Commune de WALHAIN  
référence **URB 2017/PB/37-M1** codt

## **OCTROI DU PERMIS D'URBANISME DE CONSTRUCTIONS GROUPEES**

**PAR LE COLLEGE COMMUNAL**

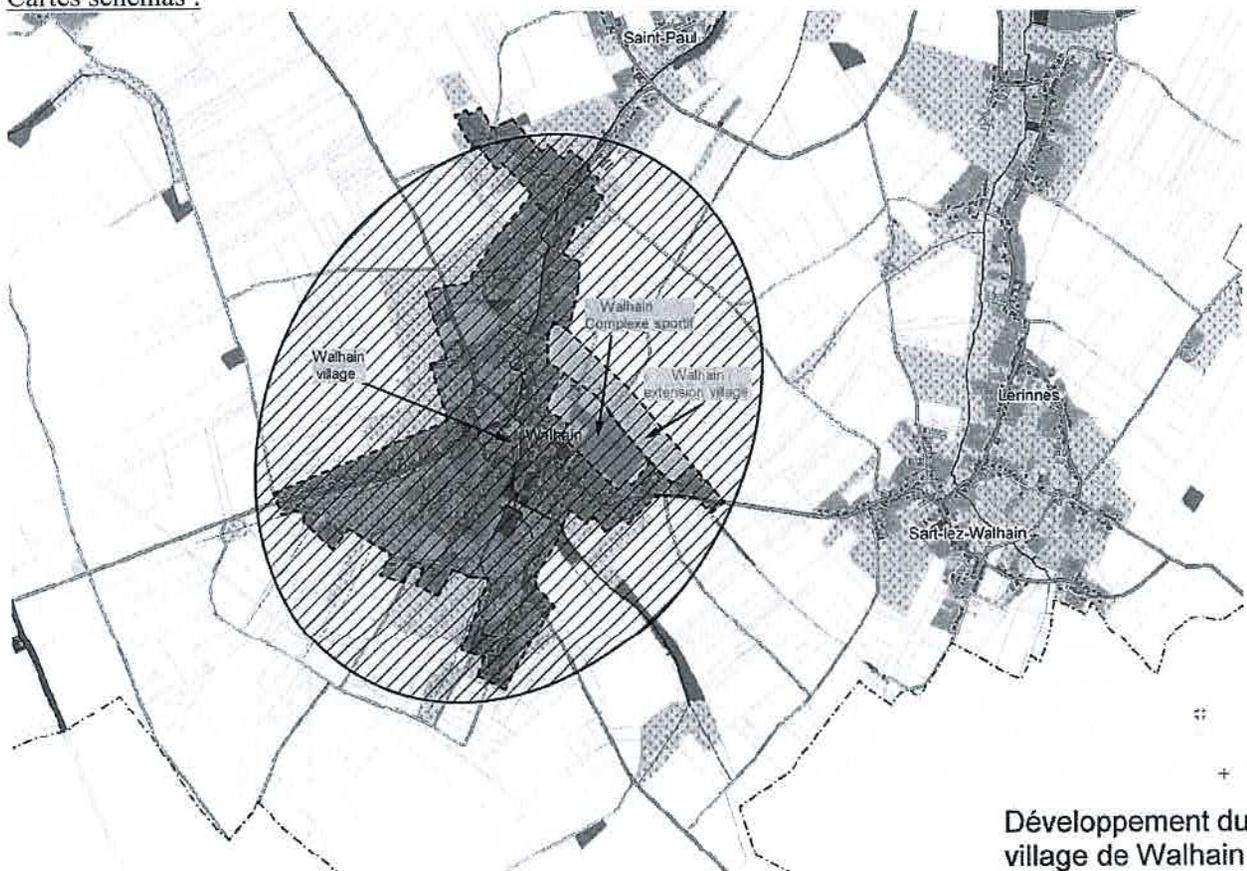
**"Considérant que le recul implique également une très forte minéralisation de la parcelle, minéralisée sur sa quasi-totalité sur les 38 premiers mètres, soit près de 80% de sa superficie urbanisable ; que le caractère drainant n'améliore que peu sensiblement ce fait ; que la zone de recul ne se présente pas comme une cour à la géométrie structurante et appropriable, mais bien comme un simple parking aux formes tortueuses ; qu'un tel aménagement ne relève pas d'une typologie rurale."**

Nous ne pouvons pas lier minéralisation et typologie rurale : une ferme minéralise totalement les zones de travail dont elle a besoin pour son fonctionnement tant entre les bâtiments qu'autour de ceux-ci. Néanmoins, dans l'idée de créer une zone tampon à dominante végétale entre le complexe sportif et les logements, nous avons revu le traitement des abords du projet de manière à végétaliser davantage la zone de recul. Si des zones de stationnement en suffisance sont nécessaires au projet, il n'est pas impératif qu'elles soient minéralisées. Il en va de même pour les zones de manoeuvre qui n'ont pas besoin d'être réalisées en dur sur leur totalité. Nous avons donc privilégié l'utilisation de dalles gazon pour ces zones en conservant des haies dissimulant la présence de la voiture, et en réservant la dolomie pour structurer les cheminements. Nous avons aussi prévu la plantation de plus d'arbres de façon à donner un aspect plus végétal tout en renforçant le filtre aux nuisances lumineuses existantes.

Application des objectifs urbanistiques à la parcelle

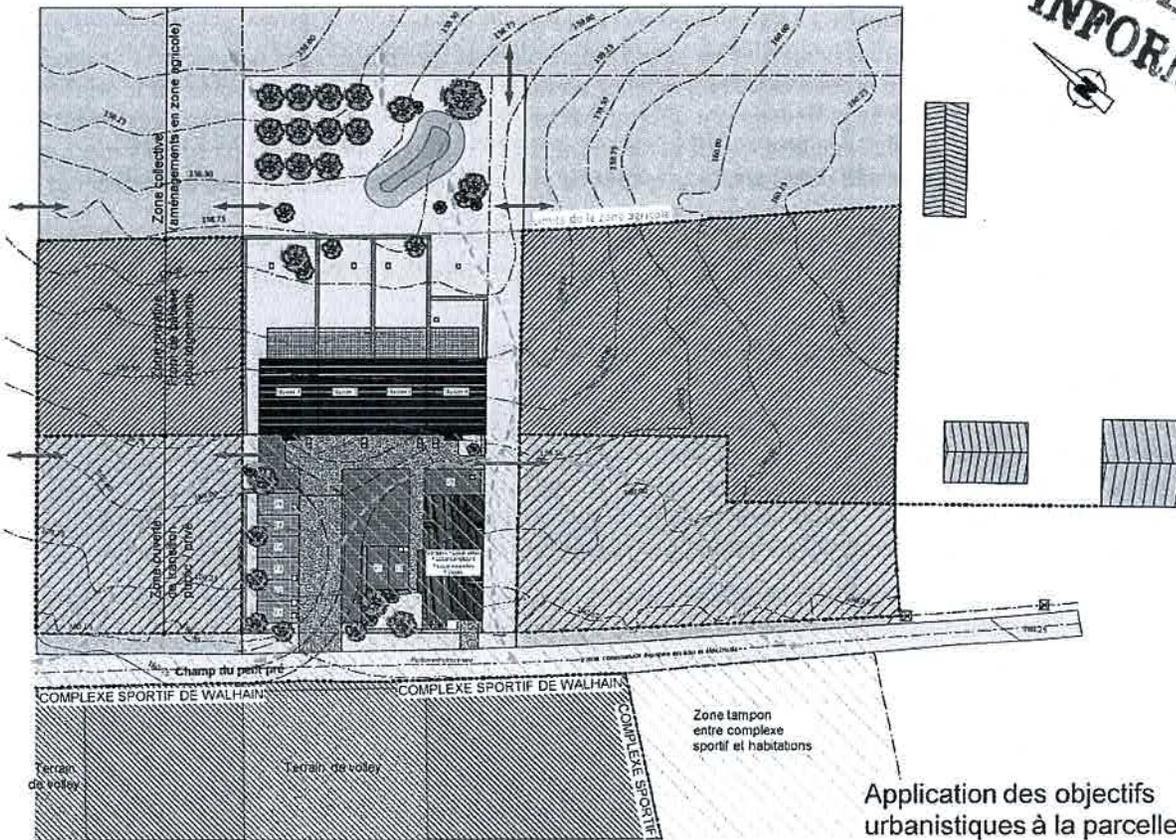
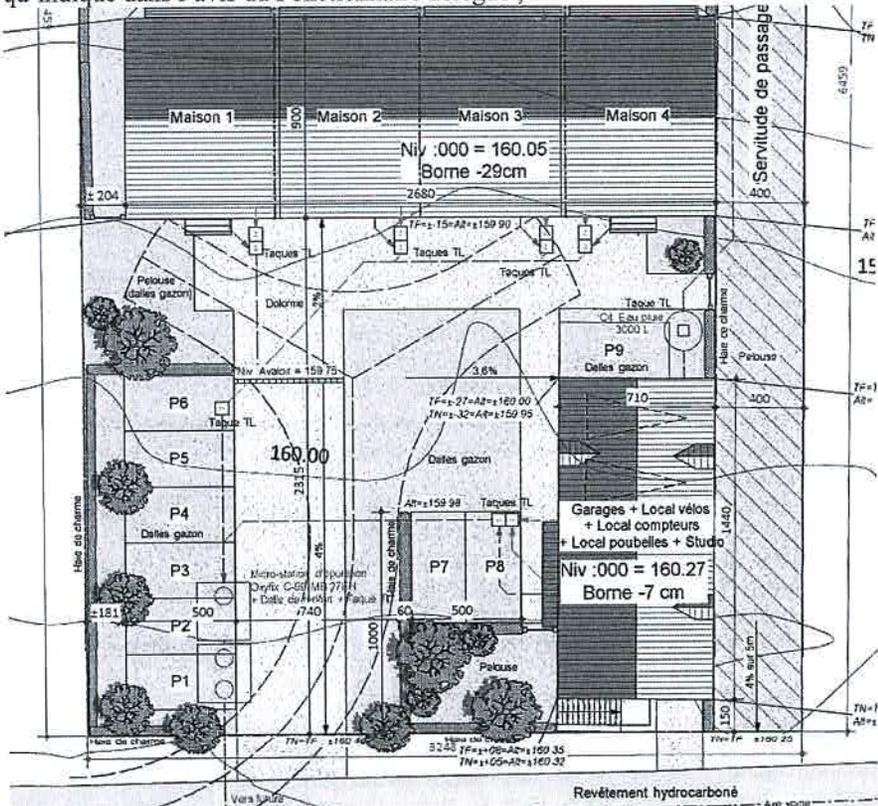
Cartes schémas :

Considérant que le schéma reçu du plan d'implantation avec de légères adaptations au niveau de l'aire minéralisée (diminution), accès privatif logement à rue et l'ouverture de haies sur la gauche rejoignent ce qui est exprimé dans l'argumentaire en ce qui concerne la fluidité de cet espace-rue, et également pour diminuer l'espace minéralisé tel qu'indiqué dans l'avis du Fonctionnaire délégué ;

Considérant que le Collège communal fait sien l'argumentaire du demandeur et ses schémas joints, car cela rencontre totalement l'urbanisation à projeter dans cette rue en regard des éléments largement énoncés ci-avant ainsi que déjà contenus en grande partie dans la délibération précédente ;  
 Considérant que cette schématique de zone tampon est déjà reprise au sein de la délibération du Collège communal du 8 novembre 2017, que le demandeur n'a fait que la représenter plus clairement au niveau de sa parcelle et du quartier ;  
 Considérant que le Collège communal n'a pas à motiver le fait de n'avoir pas réalisé une enquête publique ou une annonce puisque le Code ne requiert ni l'une ni l'autre ;
